## 國立聯合大學校園規劃及興建委員會第二十八次會議 紀錄

- 一、 中華民國 102 年 06 月 11 日(星期二) 上午 9 時 30 分
- 二、 地點：行政大樓 4 樓第二會議室
- 三、 主持人：許校長 銘熙
- 四、 出（列）席單位及人員：(詳簽到表)
- 五、 宣讀上次會議紀錄及執行情形：略
- 六、 業務報告：（如附件一）准予備查。
- 七、 提案討論：

附圖 1

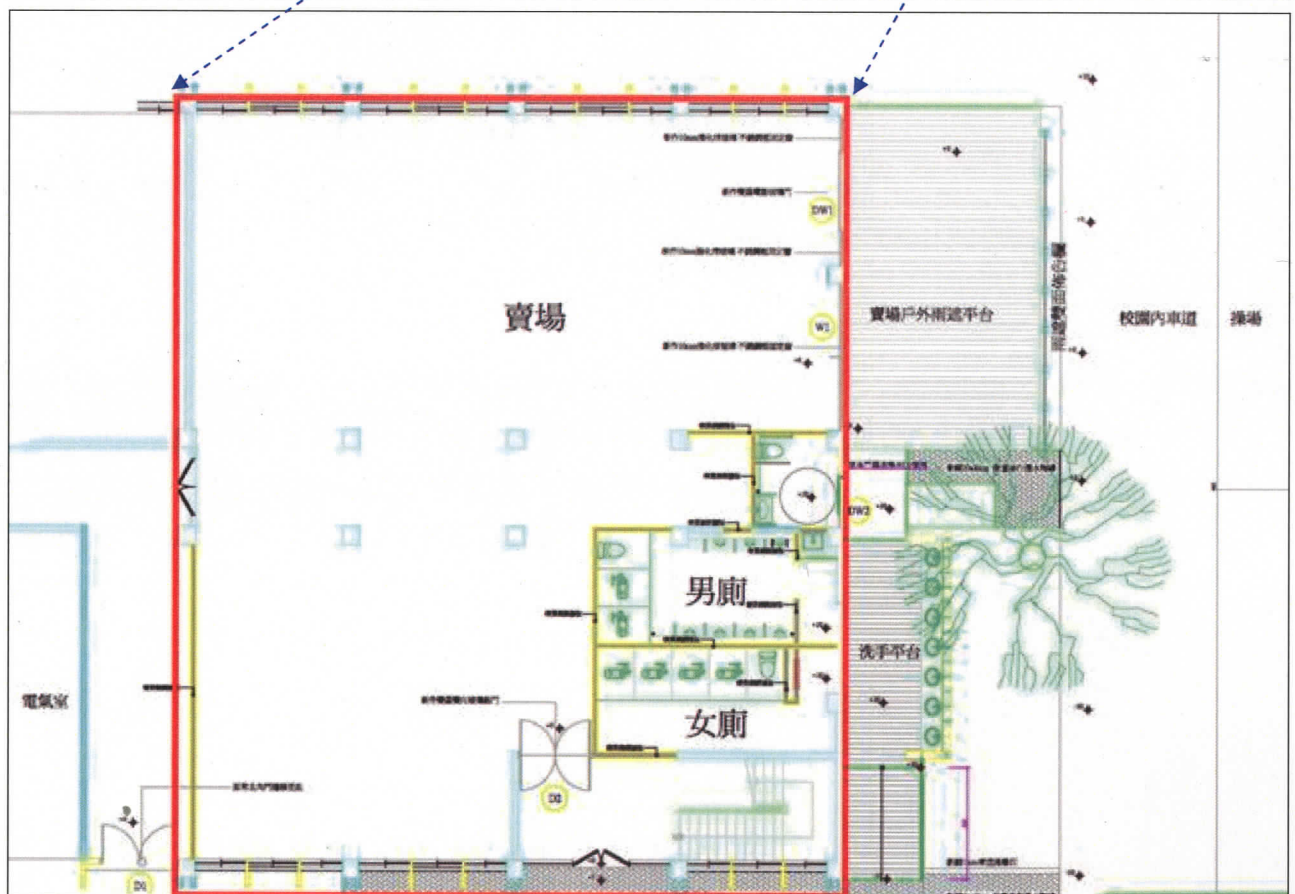
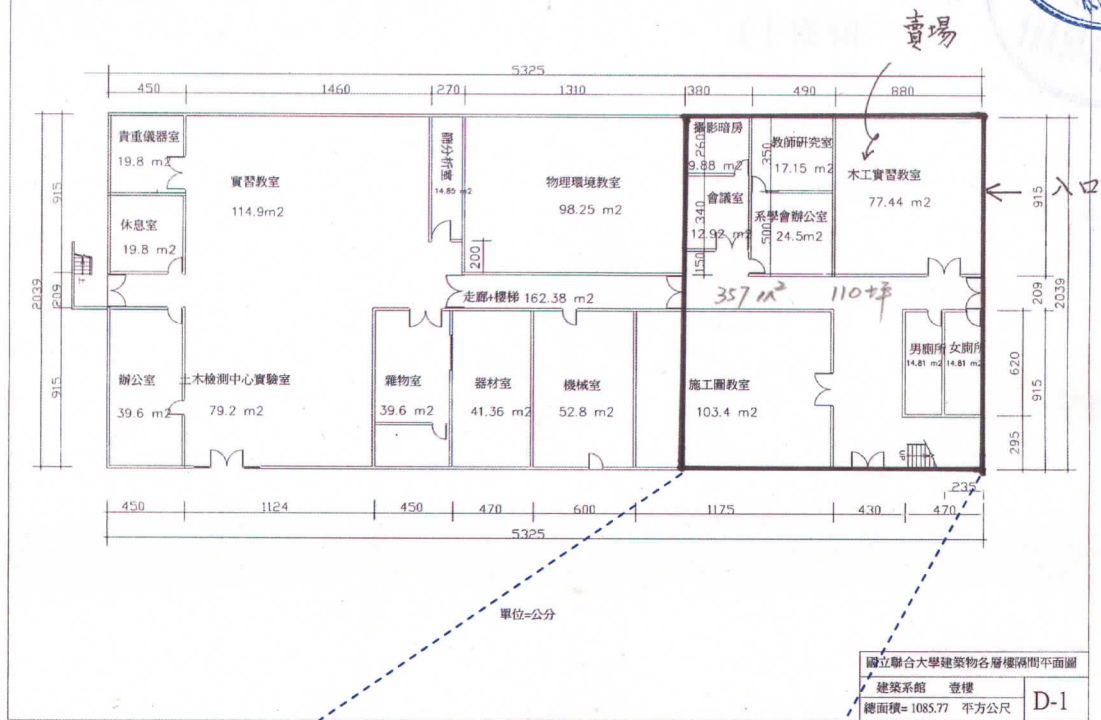
1. 二坪山田徑運動場，於夜間時間經常有數百(約 300-400 人)同  
學在該處運動，為本校同學之優良習慣，惟該運動場附近無便  
利商店，對同學們之需求造成不便。
2. 為配合上開工程之修建及本校同學對生活機能之需求，擬規劃  
建築樓 1 樓北側約 4 個柱間之空間面積(約 110 坪)做為便利超  
商、男女廁所及梯間使用，其中廁所需有獨立出入口，便利超  
商由北側大門進出，須再擴充出入口大小，未來以引進知名便

利超商為目標，服務進修部學生與使用運動場之全校師生。(如  
附圖 1)

決 議：照案通過。

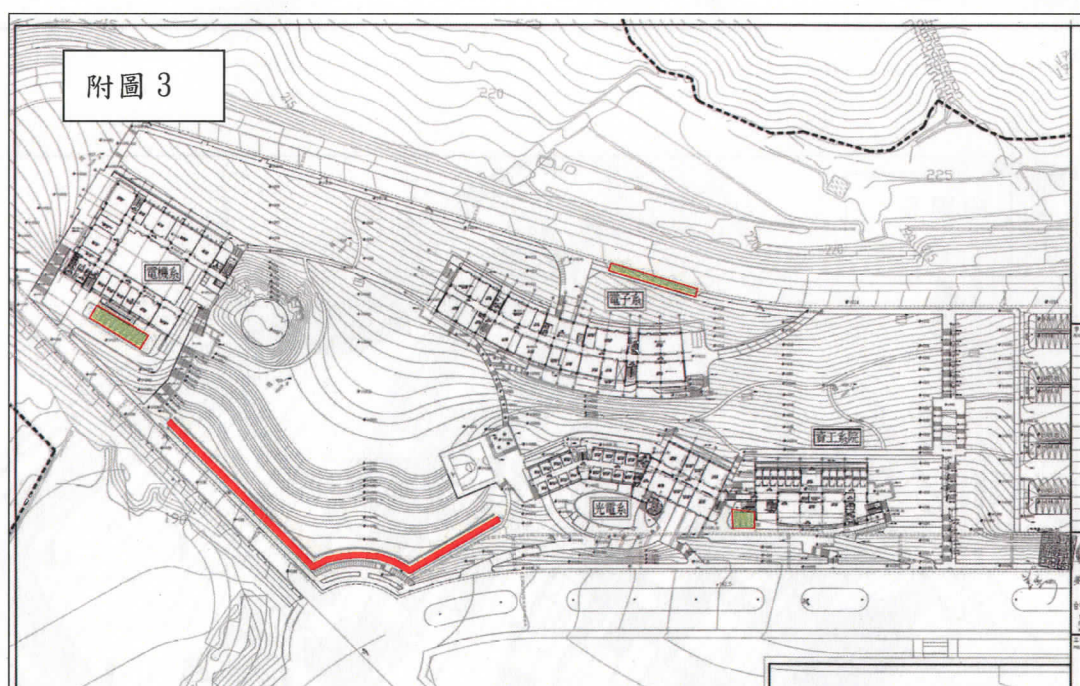
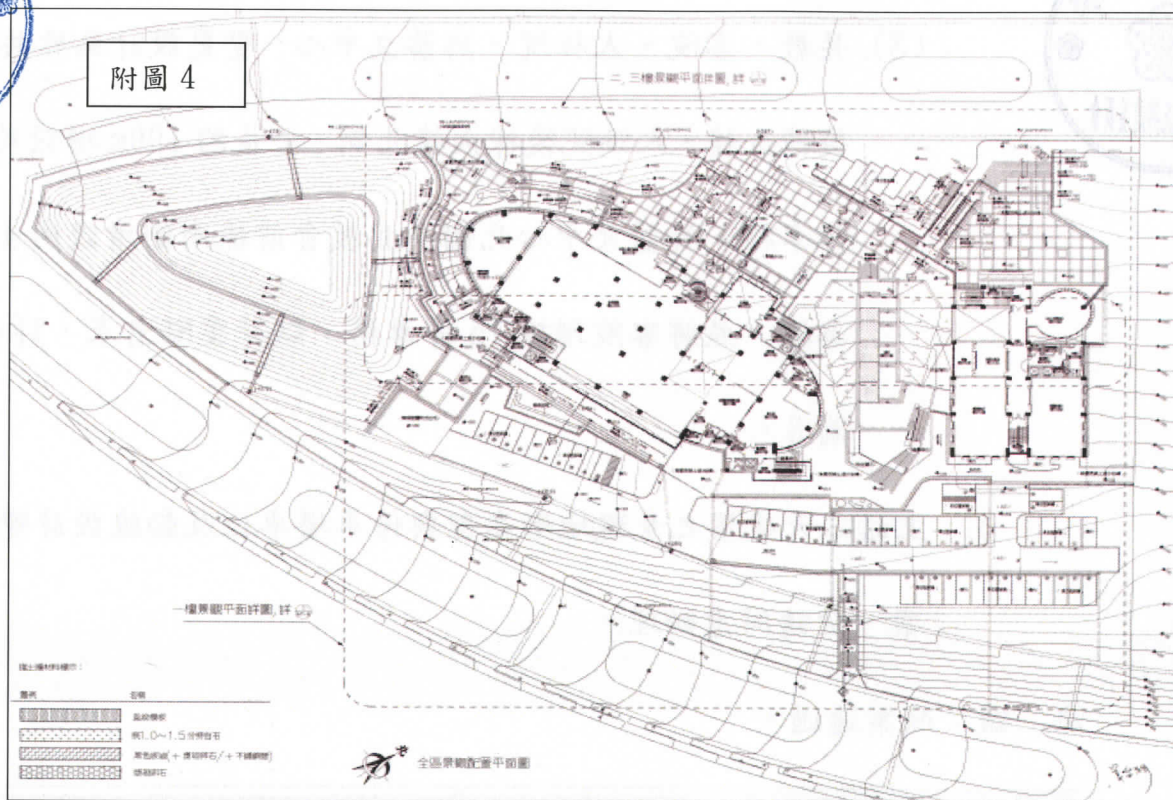
(1). 電資學院大樓：原設計僅各於電機系館旁設置 9 格停車

位、電子系館旁設置 6 格停車位、與資工館暨光電館旁設

置 2 格停車位。該等停車格雖滿足法規需求，但嚴重不符

需求。且各該停車區無法連貫並形成一緊急救援之道路系

統。又，原設計之景觀地形於毗鄰圓環處設置 4M 高之鋼筋

混凝土牆，並向走左右各延伸約 30-40 m，亦恐造成校園動

線之阻隔與不友善之環境(詳如附圖 3)。

(2). 圖書資訊大樓：原設計將地下基礎開挖之土方，堆置於圖書館南端形成一約 50m 長×30m 寬×9~11m 高之假山(土丘)，影響校園景觀與安全，並造成校園動線之不便(詳如附圖 4)。

(1). 電資學院大樓：電機系變更設計於大樓北側增設 20 停車格。電子系亦於北側環校路旁設置 20 停車格，並於電機系-電子系間環校路旁設置 45 停車格，兩系合計增設 85 停車格。資工系大樓北側增設約 36 停車格，供資工與光電系教職員停車，且各停車區間連貫形成一緊急救援之道路系統，詳如附圖 6。

(2). 圖書資訊大樓：變更設計為將圖書館南側土堆與西側假山(土丘約 1.3 萬立方米土石方)移除，並將 44 格停車位增設為 88 格，詳如附圖 7。

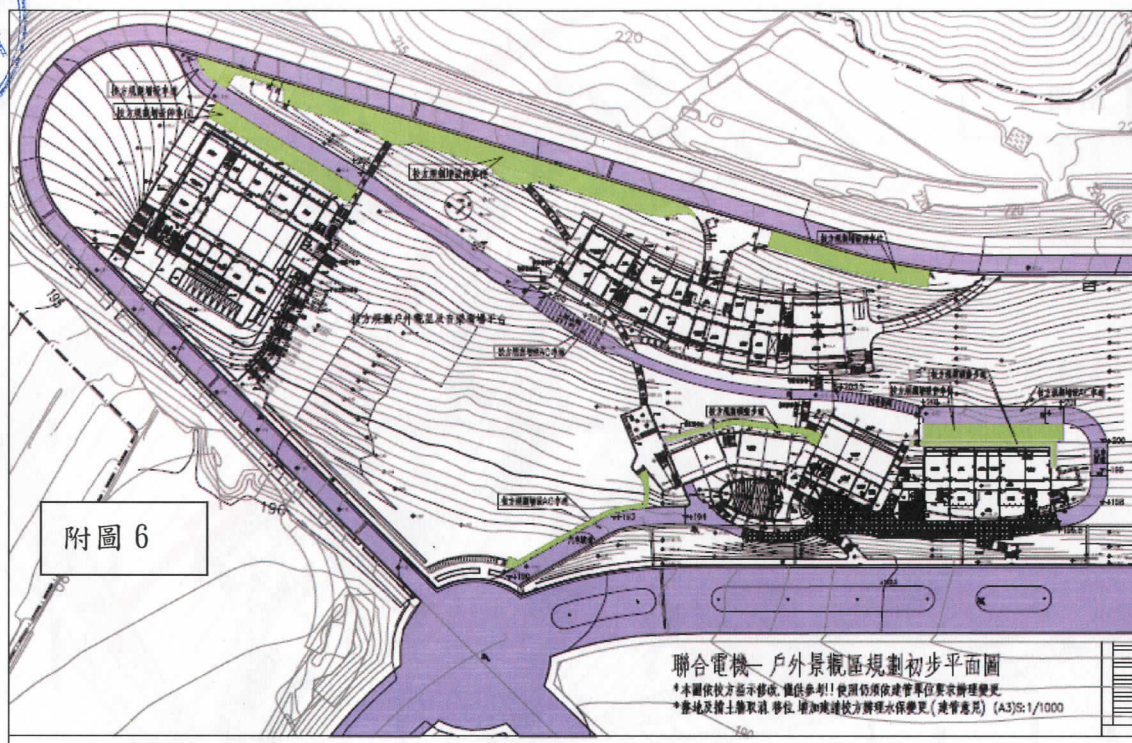
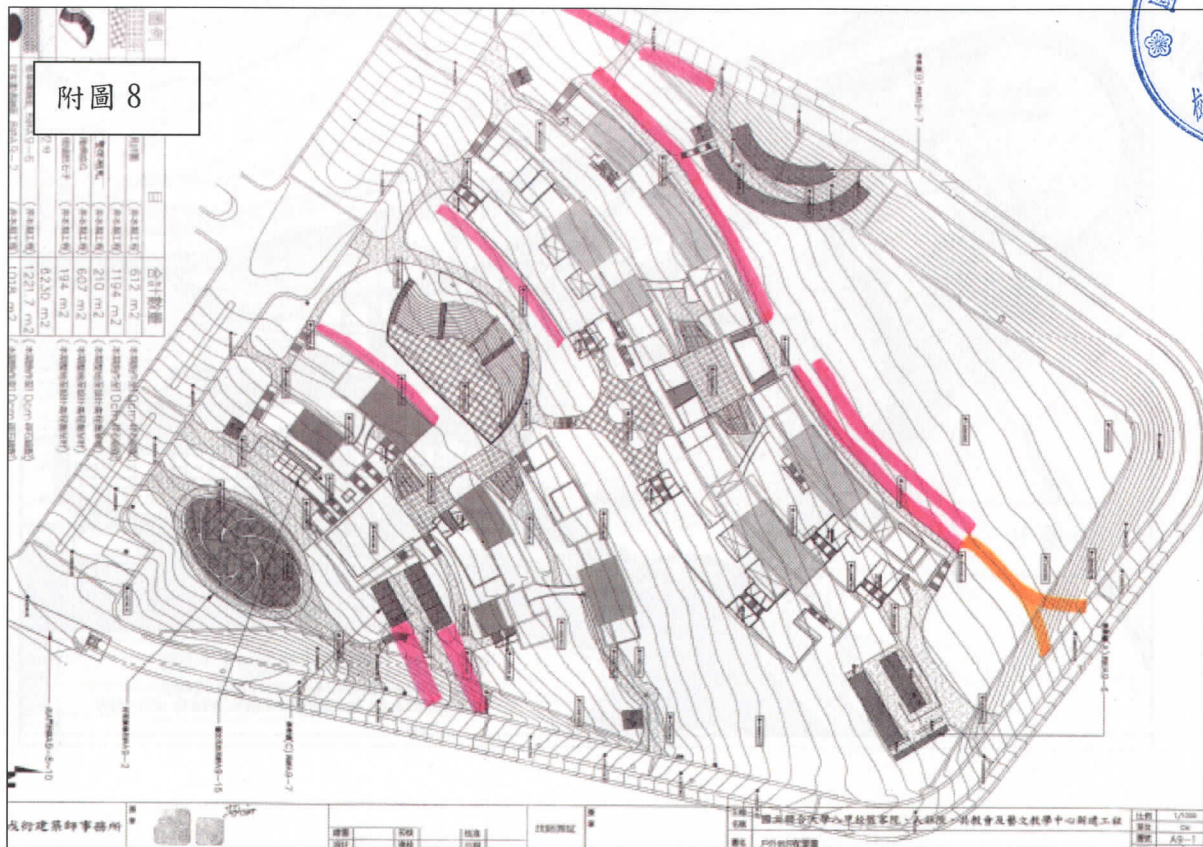
(3). 共教、客院、人設院、與藝文中心：原設計於共教會大樓旁設置 32 個停車格，人設院 15 個停車格與客院 15 個停車格，藝文中心 0 停車格，顯然其停車位嚴重不足，且部分停車位仍遠離教室，不方便教職員使用，亟需修正以符需求(詳如附圖 5)。

(3). 共教、客院、人社院、與藝文中心：變更設計為於共教會後棟大樓、人社院後棟大樓北側，全長約 190m 增設約 100 停車格。於藝文中心北側及共教會前棟南側增設約 40 停車格。並將客院增設 15 停車格，以符實際需求，詳如附圖 8。
